Rapport Rioleringsadvies Waasmunster

Verkaveling Hollandsemolen 10 - addendum

Addendum dd. 08/01/2026 – 100305722

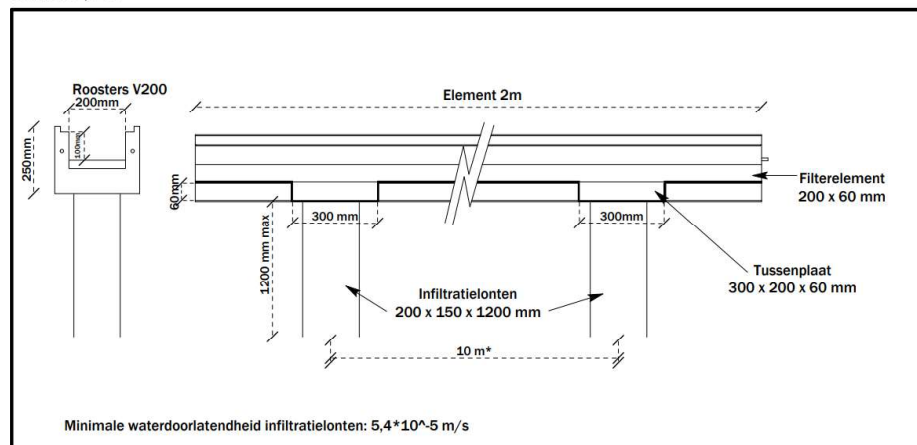
- **Er moeten op regelmatige afstand goten worden voorzien in de wegenis om efficiënt afwateren naar de groenzones mogelijk te maken. De groenzones moeten verdiept worden uitgevoerd.**

Er worden in totaal 5 goten voorzien op regelmatige afstanden. De goten wateren af naar groenzones die worden verdiept tot 30 cm. Er wordt akkoord gegaan met het ontwerp.

Detail infiltratiegoot

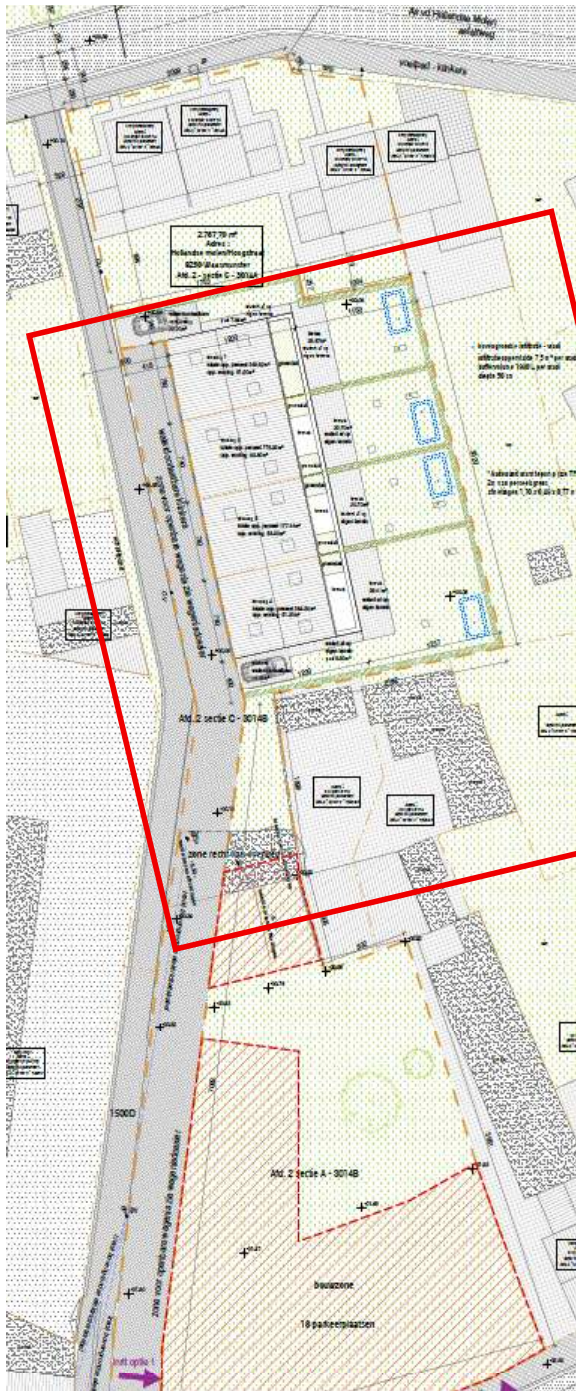
- **Ter hoogte van de aansluiting met de Hoogstraat wordt een infiltratiegoot voorzien. De infiltratiegoot dient ook af te wateren naar de naastliggende groenzone. De waterdoorlatendheid van de goot dient minimum $5,4 \times 10^{-5}$ m/s te bedragen. Gelieve de typedetails van de infiltratiegoot nog toe te voegen aan het dossier.**

Detailtekeningen van de infiltratiegoot zijn toegevoegd.
